<b>ENMIENDA No.2</b>	
<b>Para:</b> Posibles Oferentes  <b>LPN-SS-EUROJUSTICIA-002-2017.</b>  <b>No. de Páginas: 67</b>	<b>Unidad Técnica de Programa</b>
<b>Fecha: 07 de julio de 2017</b>	<i>“Programa EuroJusticia de la Secretaría de Estado en el Despacho de Seguridad”</i>
<b>Remite: <i>Coordinación Técnica del Programa</i></b>	
<b>Contacto:</b> Atención: Programa EuroJusticia de la Secretaría de Estado en el Despacho de Seguridad.  <b>Coordinación Técnica del Programa</b>  Dirección: Instalaciones de la Secretaría de Estado en el Despacho de Seguridad, El Ocotal, Francisco Morazán, Honduras, Oficinas de la Dirección Técnica Programa EuroJusticia <i>de la Secretaría de Estado en el Despacho de Seguridad.</i>  Ciudad: Comayagüela, M.D.C., País: Honduras, Centro América Teléfono: (504) 22 29 07 86, 22 29 08 96 Dirección de correo electrónico: <a href="mailto:eurojusticiaseds@gmail.com">eurojusticiaseds@gmail.com</a>

<b>ENMIENDA No. 2</b>	
<b>LPN-SS-EUROJUSTICIA-OBRA-002-2017 “Contrato de obra para la construcción/adecuación de obras de infraestructura de tres (3) oficinas de las DPI’s, (Los Dolores / Tegucigalpa, Choloma y La Ceiba)”</b>	
<p>La Coordinación Técnica del Programa, comu

### 1. En el Ítem 28. Demolición y reparación para boquete de gradas.

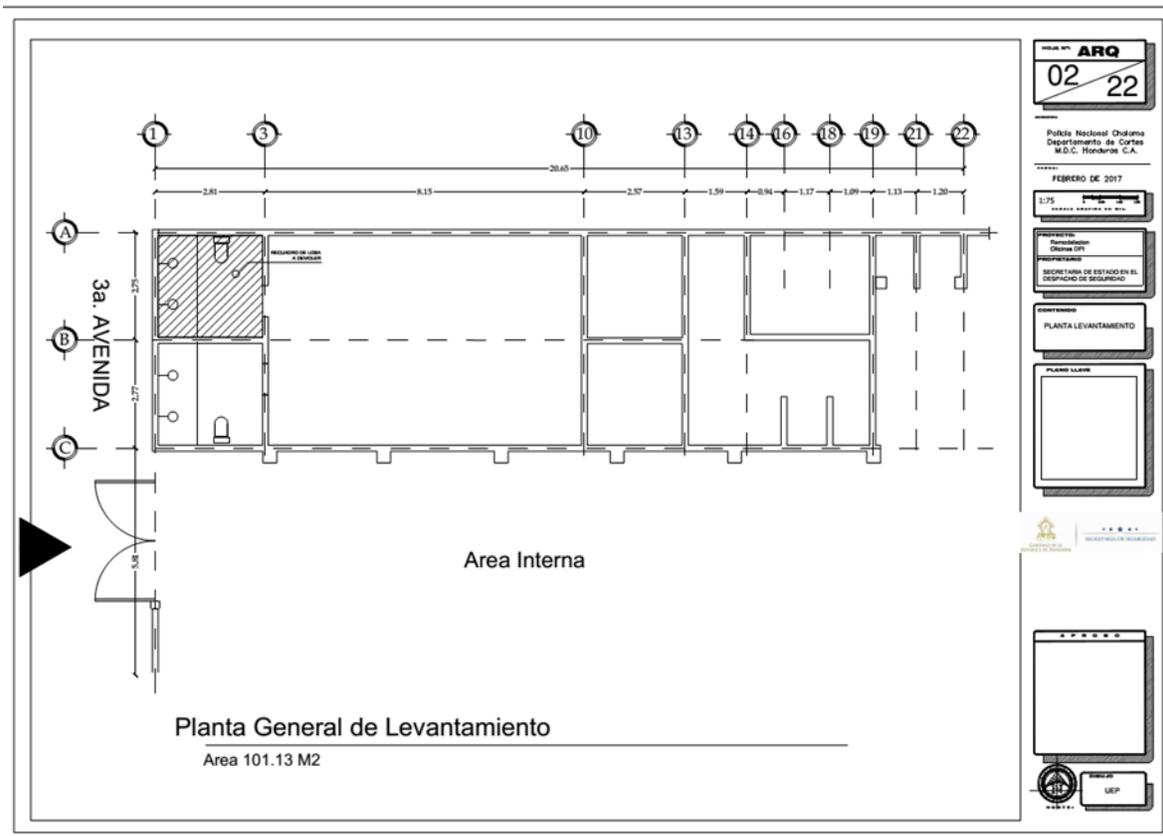
Lo que se demolerá en este Ítem es un recuadro de losa existente; ya que en ese espacio irán las nuevas gradas a construir, por lo que se necesita demoler ese recuadro de losa para la construcción de las mismas, es por ello que también se considera la reparación de la estructura de losa haciendo los resanes correspondientes.

Se adjunta ubicación de recuadro de losa a demoler.

### 1. En el Ítem 29. Construcción de Gradas de concreto (incluye cimentación)

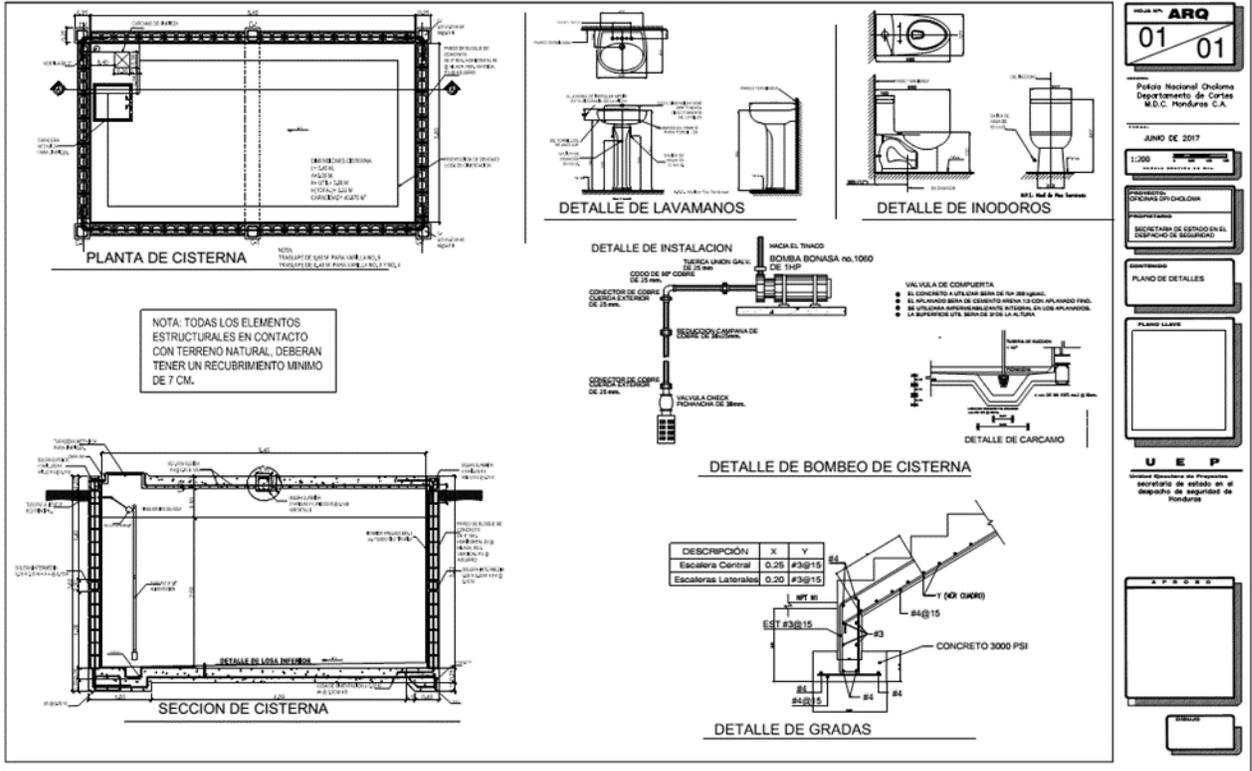
Se adjunta plano de detalle constructivo de gradas

## 2. Ítem 37: Bordillo de concreto simple de 15x15 cm.

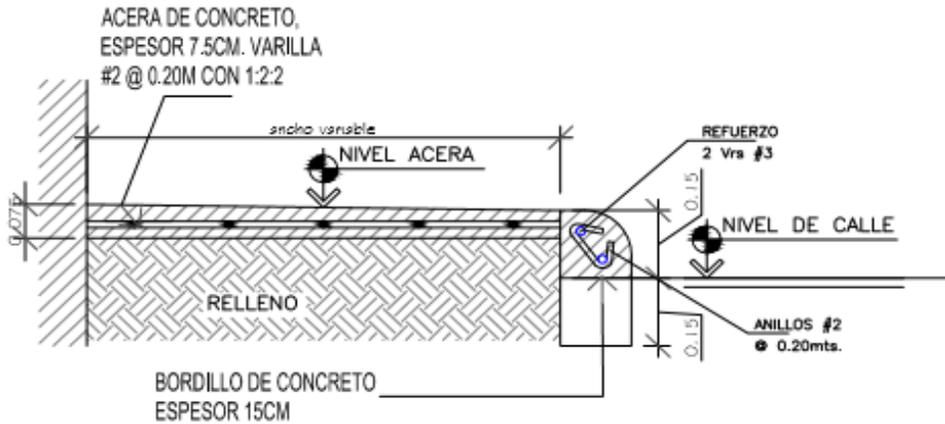
Se adjunta plano para mejor detalle.

### 3. Ítem 73: Construcción de Cisterna, incluye accesorios y sistema de Bombeo.

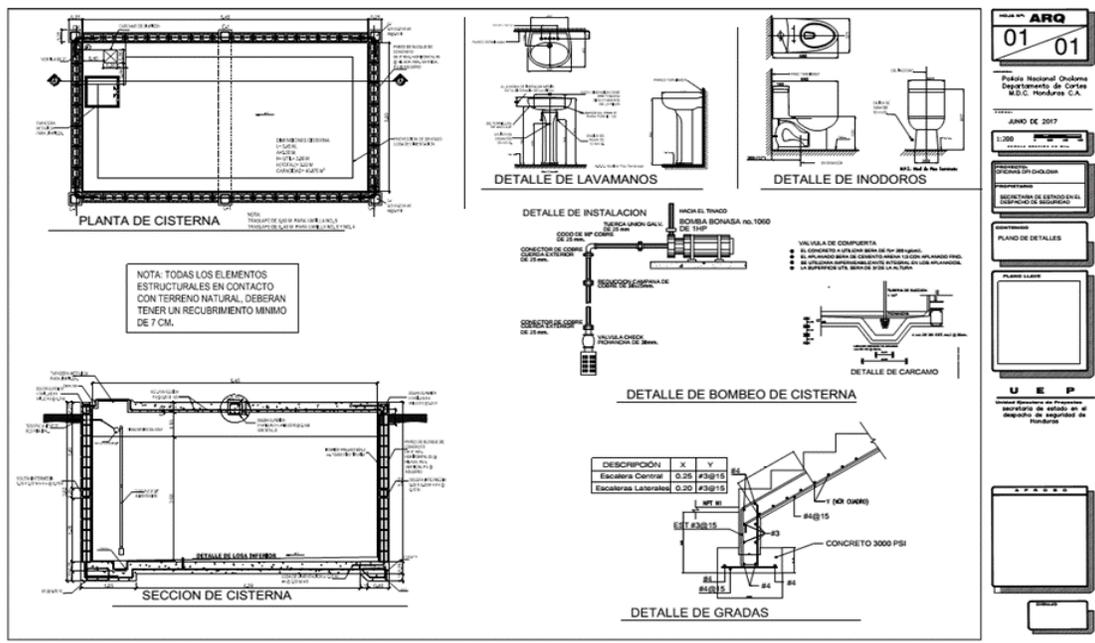
**NOMBRE ACTIVIDAD:** CISTERNA 5.45X3X3.22 (CAPACIDAD 14,000 GALONES, INCLUYE IMPERMEABILIZACIÓN Y SUMINISTRO E INSTALACIÓN DE BOMBA DE 2 HP INCLUYE TANQUE HIDRONEUMÁTICO DE 120 GALONES.

La actividad consiste en la construcción de una cisterna con medidas según plano. Primero se hará la construcción de una cama de piedra con espesor mínimo de 30cm. La cual servirá de base para la losa inferior de la cisterna. Los materiales a emplear son piedra de río, la mezcla será proporción 70% piedra contra 30% de mortero. La losa inferior de la cisterna, tendrá un espesor de 25cm. Acabado tipo pila. Armado con varilla #4@20cm cama superior y cama inferior. Concreto de 4,000 psi y acero grado 60. Se debe verificar que el acero tenga un recubrimiento de 7.5 cm como mínimo. Las paredes laterales de la cisterna serán de bloque de concreto de 8" con refuerzos verticales #5@agujeroy #3@hilada como refuerzos horizontales. No se permitirá desplome en las paredes. La fundición deberá ser continua. No se permitirá junta fría o de construcción en ninguna parte de la cisterna. Concreto de 4,000 psi y acero grado 60. La solera inferior estará embebida en las paredes. Por tanto en el costo unitario solamente se incluirá el acero, no se considera concreto ni encofrado. Se construirá los castillos en forma de L y castillo interiores de 25x25 con 4#5, #3@15 el armado, encofrado, fundido y desencofrado del elemento será de acorde a la especificación en el plano. Se construirá una solera de cierre con 4#4 y #3@0.15 armado, encofrado, fundido y desencofrado del elemento. Acorde a especificación en plano. La losa superior de la cisterna, tendrá un espesor de 25cm. Acabado tipo pila. Armado con varilla #4@15cm cama superior y cama inferior. Concreto de 4,000 psi y acero grado 60. Se le colocaran los tubos de alimentación, como las válvulas del flotador y la tubería para la alimentación del agua para la cisterna, la cual se tendrá que confirmar el diámetro en situ por el contratista junto al supervisor. Asimismo, se deberá considerar una tapadera metálica para limpieza, el tamaño deberá ser verificado en el plano. En otro ítem se deberán de considerar las conexiones de la bomba hacia la cisterna y de la cisterna hacia el edificio con la tubería especificada en planos, se deberá incluir la excavación, relleno y compactación de los zanjos para la tubería. Deberá de incluir la impermeabilización interior en todas las paredes de la cisterna, con un material que sea aprobado por el supervisor de la obra.

La actividad consiste en el suministro e instalación del equipo de bomba de 2hp para la cisterna que deberá de incluir el tanque hidroneumático de 474 galones. Las bombas serán de motor eléctrico, deberán incluir sus válvulas y accesorios, tablero y dispositivos de control, sistema de encendido y apagado, sistemas de protección. Después de su instalación se deberán realizar pruebas de las bombas y desinfección de las mismas.

4. Mandar plano de Aire acondicionado de DPI Choloma

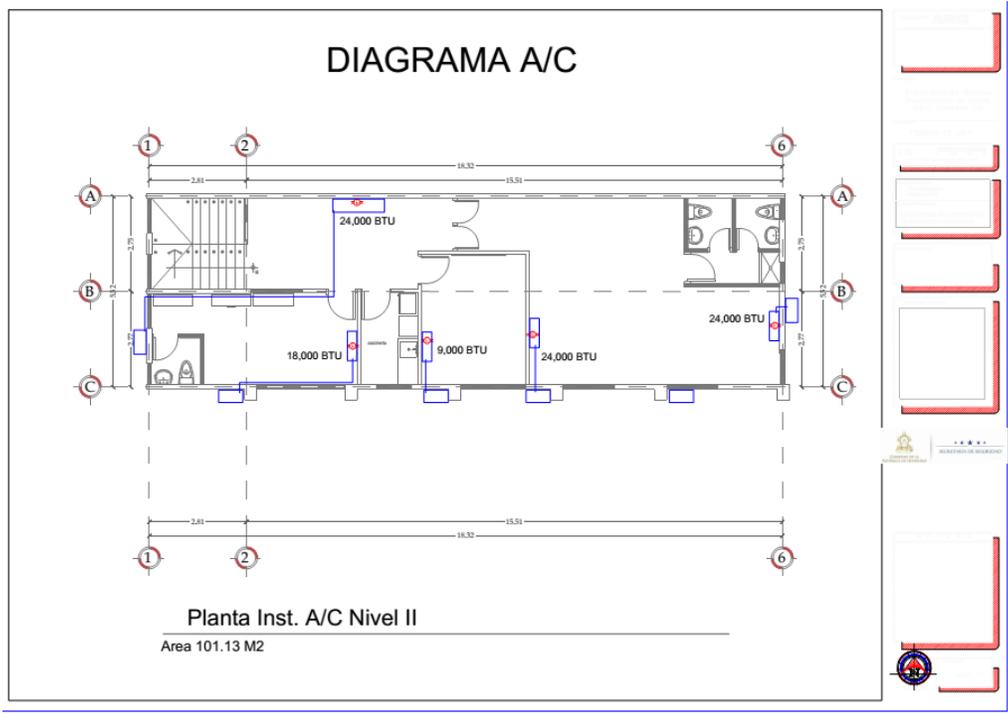
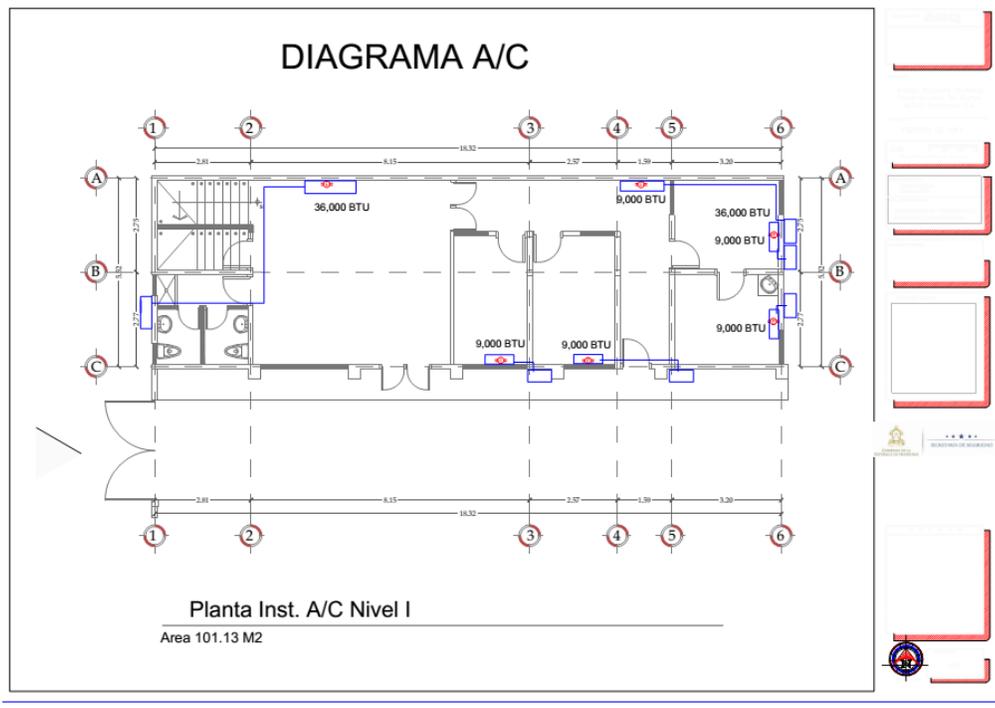
Se adjunta plano con ubicación y capacidades de aires acondicionados

11. Ítem #82 “Suministro y alimentador eléctrico desde mufa hasta tablero principal (incluye polos tierra, mufa y accesorios)

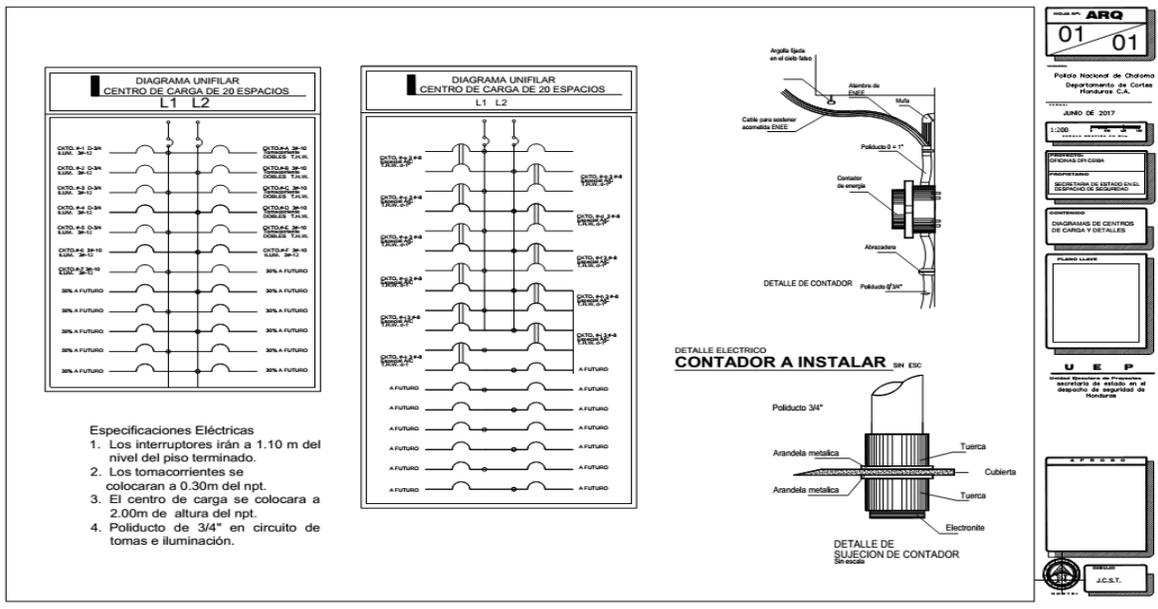
Se adjunta Diagrama de Centro de carga.

**19. Ítem # 38 Acera Perimetral**

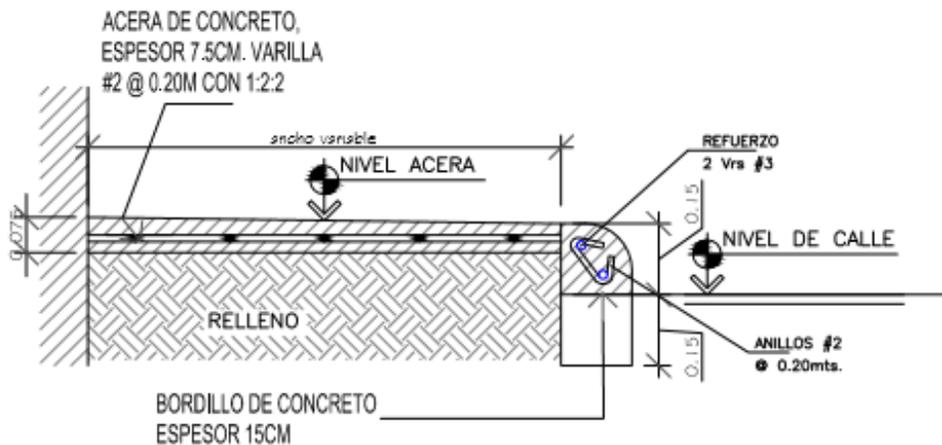
**DETALLE ACERAS**

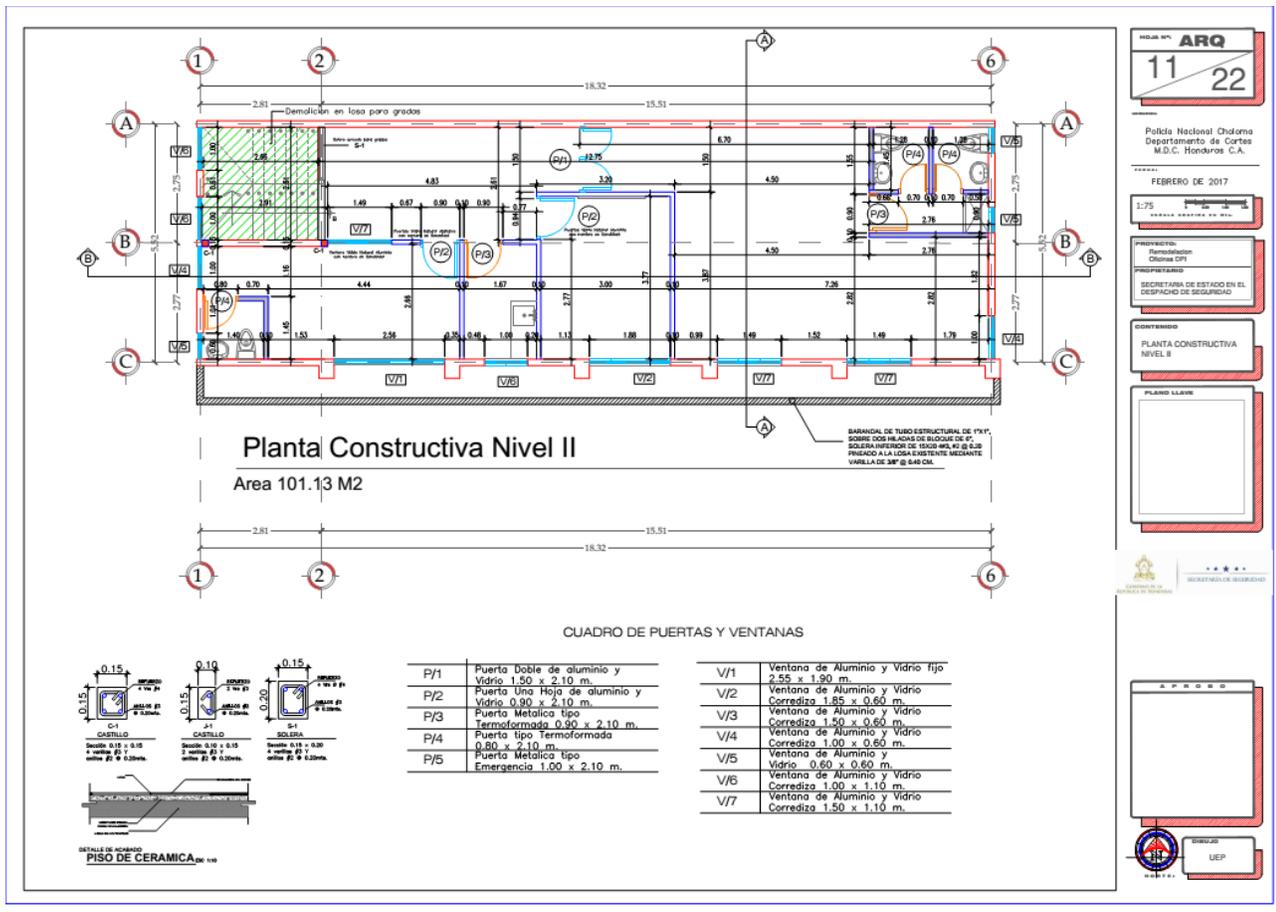
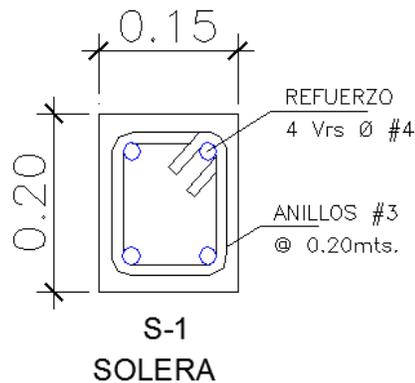
Este trabajo consistirá en la construcción de pared de bloque de 6" de 1m de alto levantada con mortero de cemento en una proporción 1:4. El mortero deberá mezclarse en bateas especiales, preferiblemente de madera, para que se consiga una mezcla homogénea y libre de impurezas. El mortero deberá colocarse en la base y en los lados de los ladrillos en un espesor no menor de 1.6 cm.- Toda la pared deberá ser construida a plomo de acuerdo con las dimensiones y líneas generales indicadas en los planos, uniendo los bloques de 6" con el mortero. Ningún mortero seco podrá ser mezclado nuevamente y utilizado en la obra. Los bloques se colocarán completamente saturados de agua el momento de ser usados, en hileras perfectamente niveladas y aplomadas con las uniones verticales sobre la línea inferior para obtener una buena adherencia, se colocara pineado a la losa existente con varilla de 3/8 @ de la solera inferior 15x20 4#3, #2 @ 0.20 m; 2 hiladas de bloque de 6" y barandal de tubo estructural de 1"x1". Altura 1.10 m longitud. Se adjunta ubicación en plano. El anclaje a losa se realizará por medio de pines de varilla de 3/8" @ 0.40 m en la losa existente.

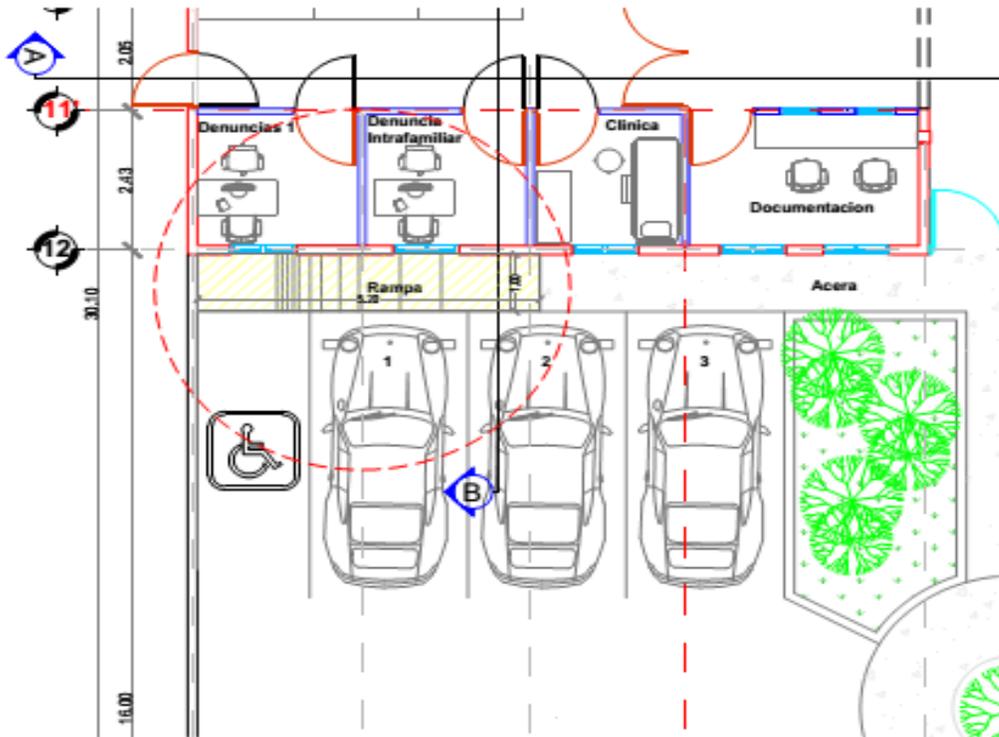
Considerar las cantidades de aires acondicionados de acuerdo a plano adjunto:

Se incluye plano

4. Ítem 47 C-4 Rotulación de Escudos en fachadas

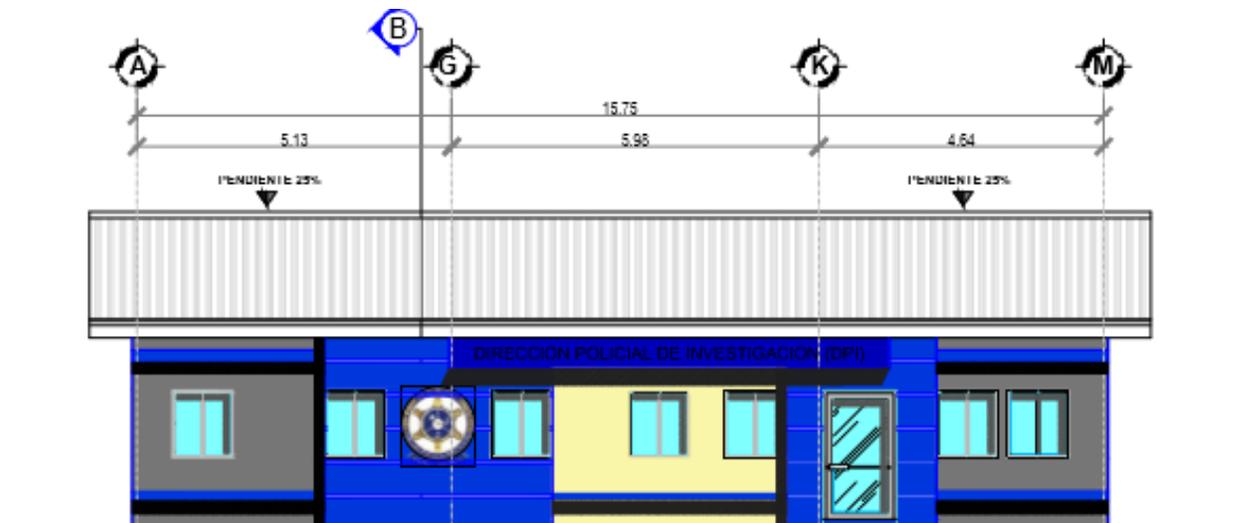
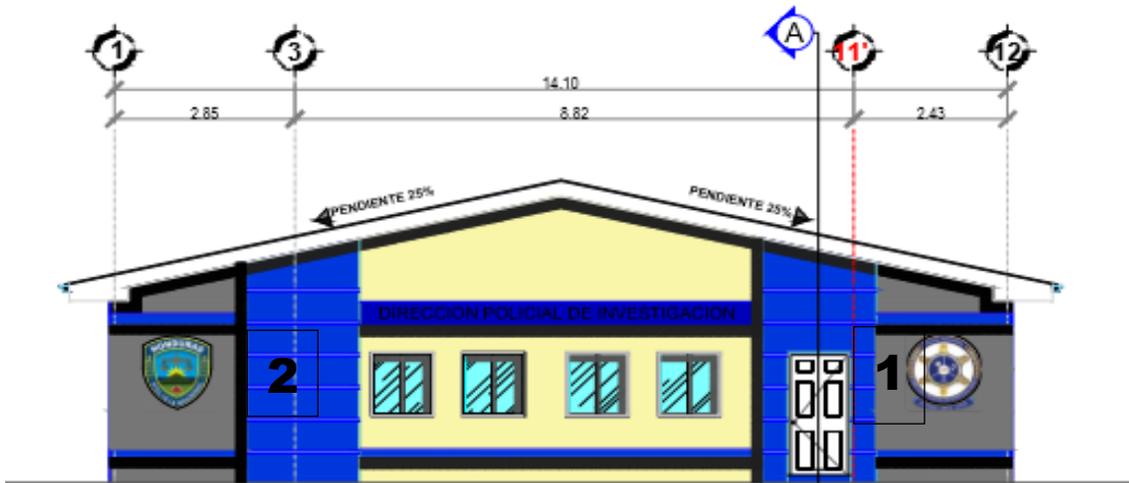
Rótulos.

Dimensiones: 1.00 m de ancho x 1.05 m de alto
